「福島第一原子力発電所の原子炉建屋の現状
の耐震安全性および補強等に関する検討に係
る報告書（その1）（追補版）（改訂）」
の提出について

2012年9月28日

東京電力株式会社

質点系の地震応答
解析モデル (EW方向)

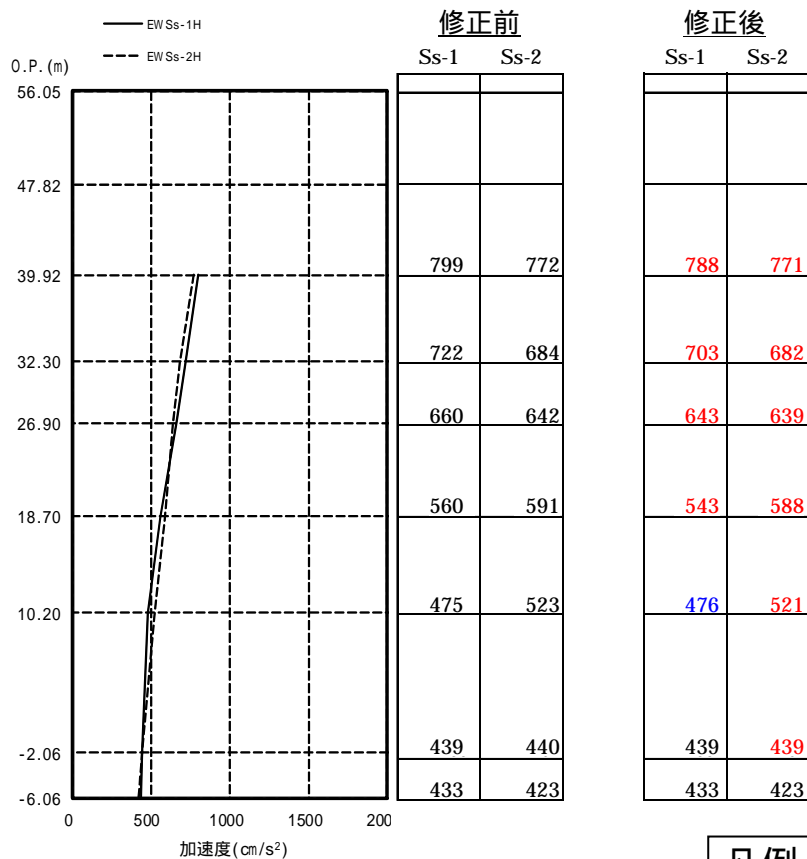
エコーデータには、正しい『1021.56E5』と表記されているが、千の位がはみ出ているため、プログラムは『21.56E5』と認識し、間違った値で解析を実施した。

原因はプログラムが認識できるデータは8桁までであるのに対して、データを9桁で入力してしまったため、はみ出した千の位を認識しなかった。

上記を受けて、誤りのあったデータの入力を修正して再解析を行うと共に、今回の不適合に関する詳細、原因および再発防止対策を追加した「改訂版」として、本日、原子力規制委員会へ報告書（追補版）（改訂）を提出した。
